**PIANO PARTICOLAREGGIATO DEL
PARCO ARCHEOLOGICO DI BARATTI E POPULONIA**

Tavola: G.11.b

**TITOLO: INTEGRAZIONE ALLA RELAZIONE DI FATTIBILITA' IN
CONFORMITA' ALLE PRESCRIZIONI DELL'UFFICIO
TECNICO DEL GENIO CIVILE PROT. 107975 P/20 DEL
13/4/2012 E PROT. 108906 DEL 11/4/2012**

B5 Campo Boe

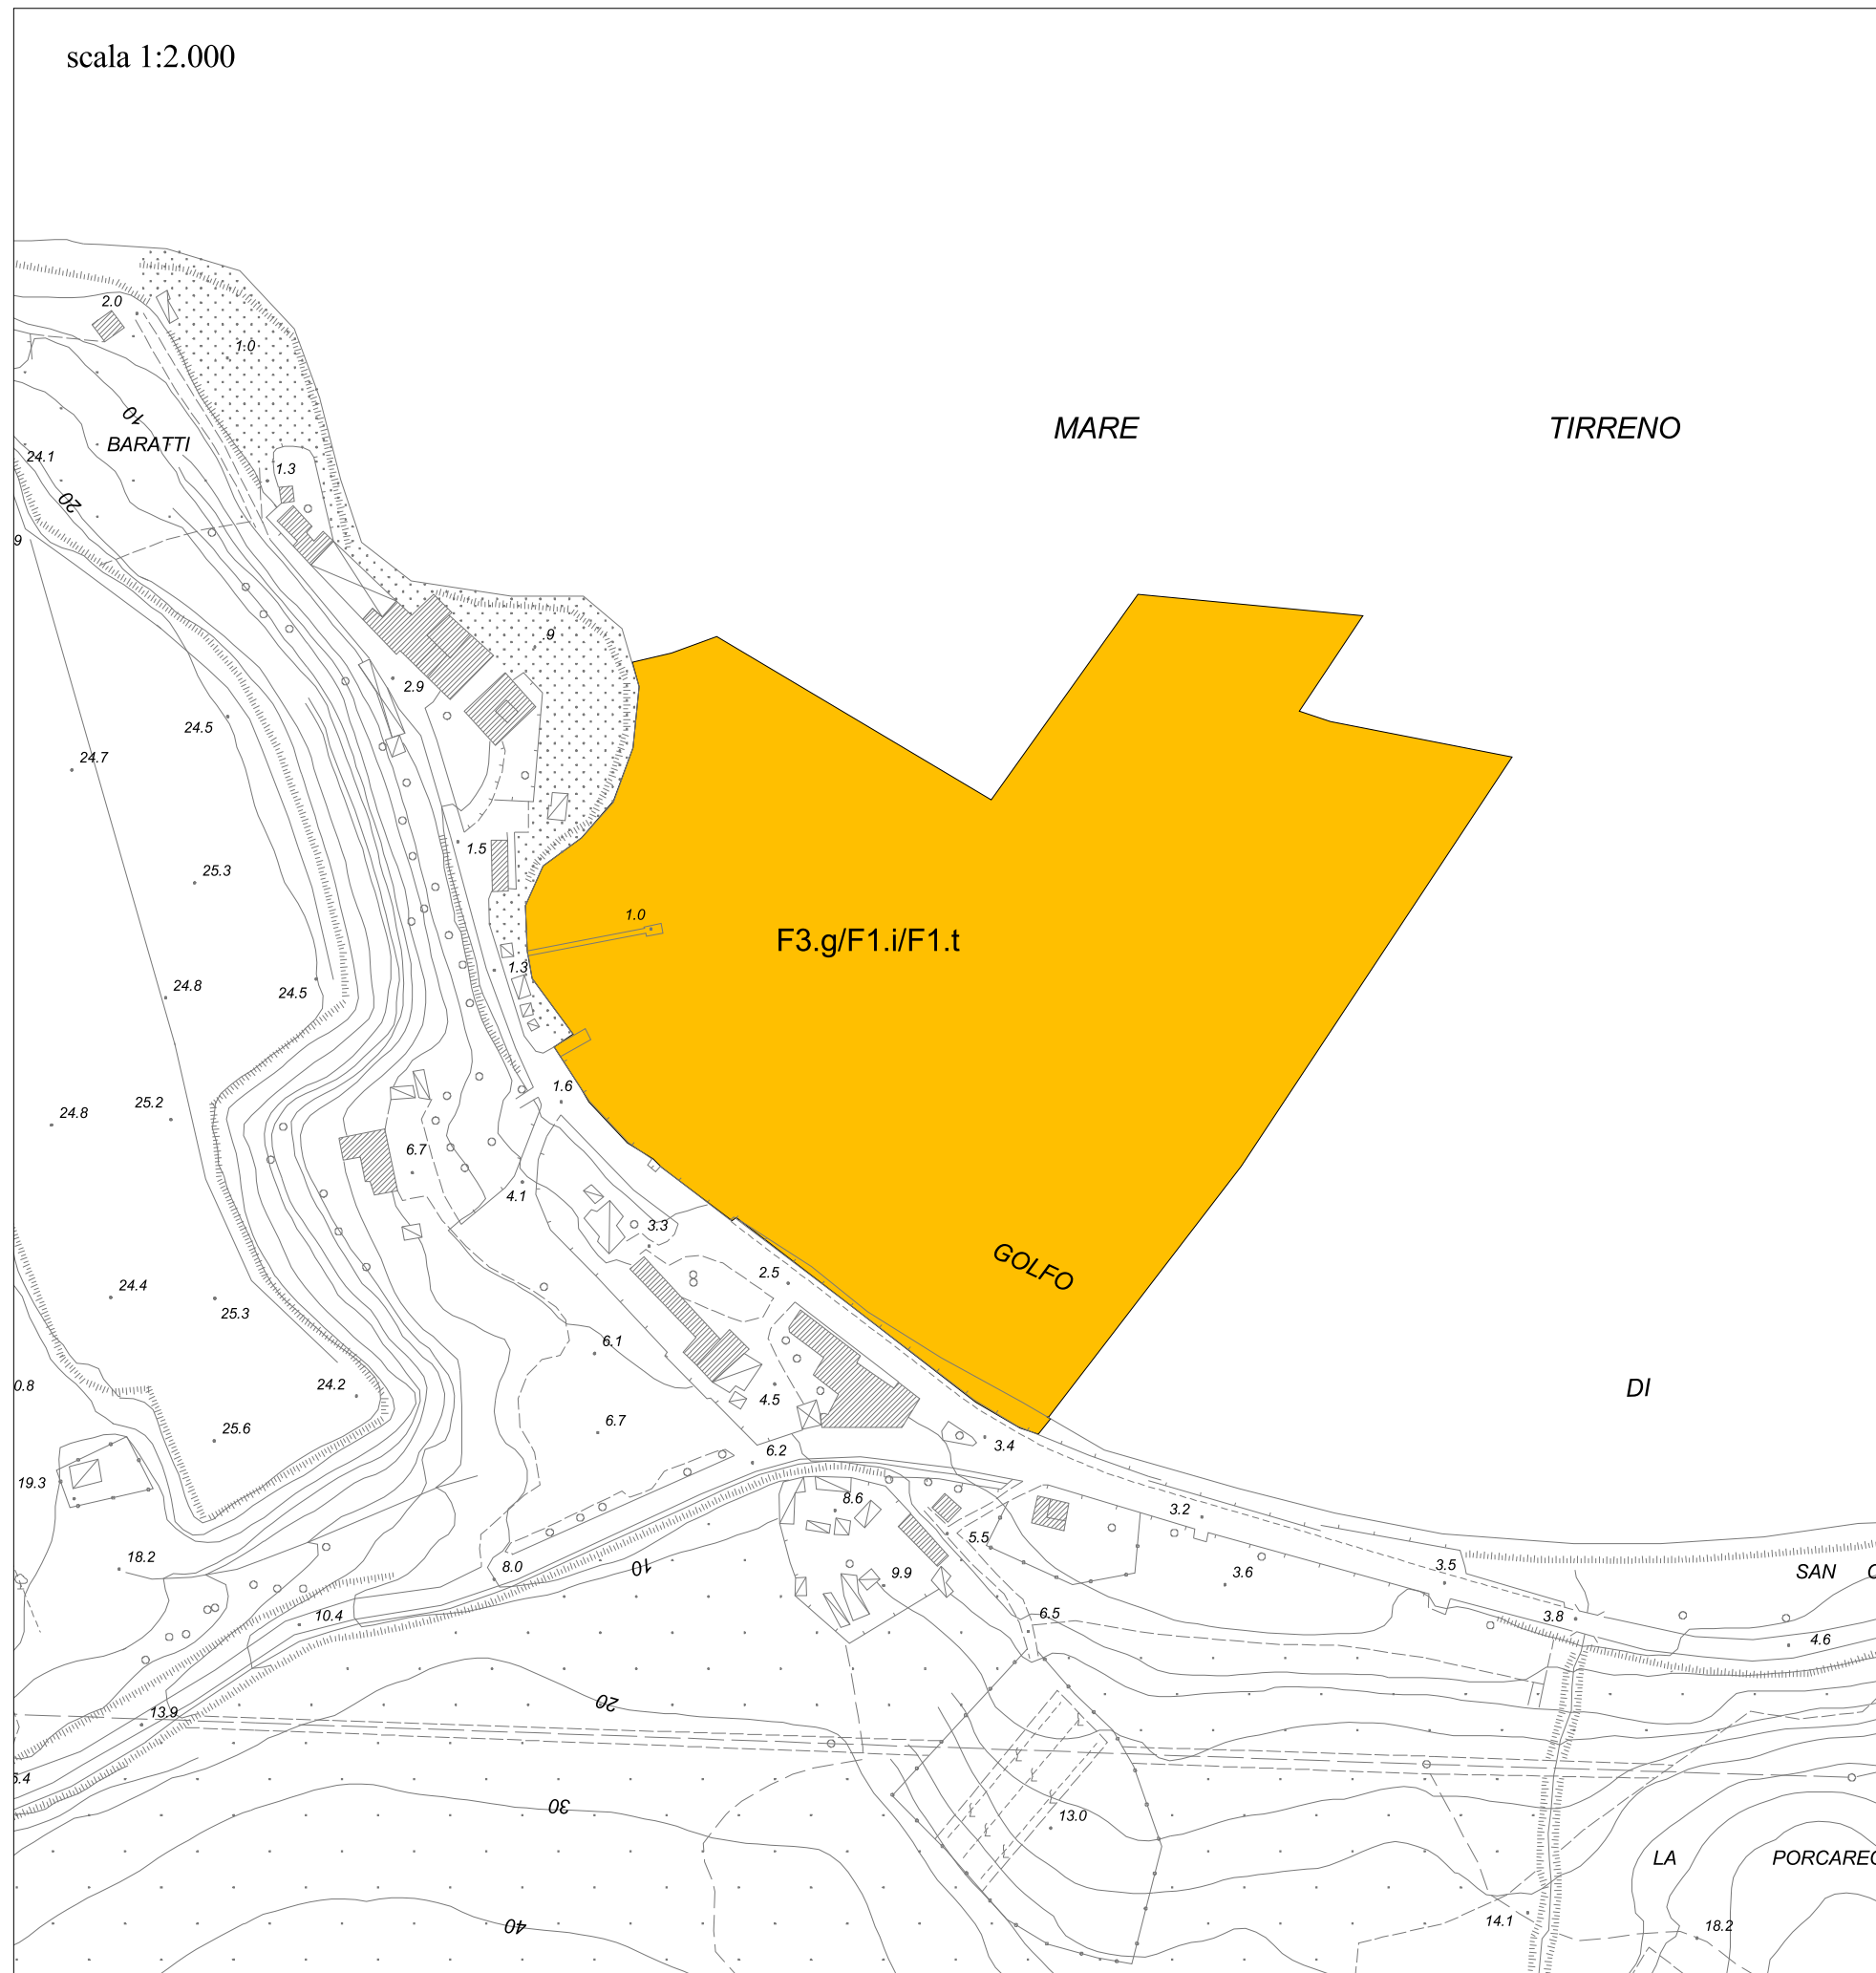
2. Relativamente agli interventi B5 “Campo boe” e B6”Lungo Mare” dovrà essere assegnata relativamente agli aspetti geologici fattibilità F3 anziché F2.

L'intervento significativo ai fini geologici è la realizzazione della pedana/pontile su palafitta, assimilabile ad una fondazione su pali e sulla quale saranno realizzati due manufatti in legno in sostituzione delle baracche esistenti. È opportuno che la quota di imposta della pedana sia stabilita in funzione dell'onda massima con tempo di ritorno di 50 anni. Il progetto delle opere dovrà essere supportato da indagini ai sensi del D.M. 14/1/2008 e D.P.G.R. 9/7/2009 n. 36/R, per cui l'intervento ha una fattibilità condizionata ai risultati delle indagini sopra indicate (F3.g).

Modificata a seguito delle integrazioni richieste dall'Ufficio Tecnico del Genio Civile dell'Area Vasta Livorno Lucca Pisa di cui al prot. n. 107975 P/20 del 13/4/2012 e prot. n. 108906 del 11/4/2012
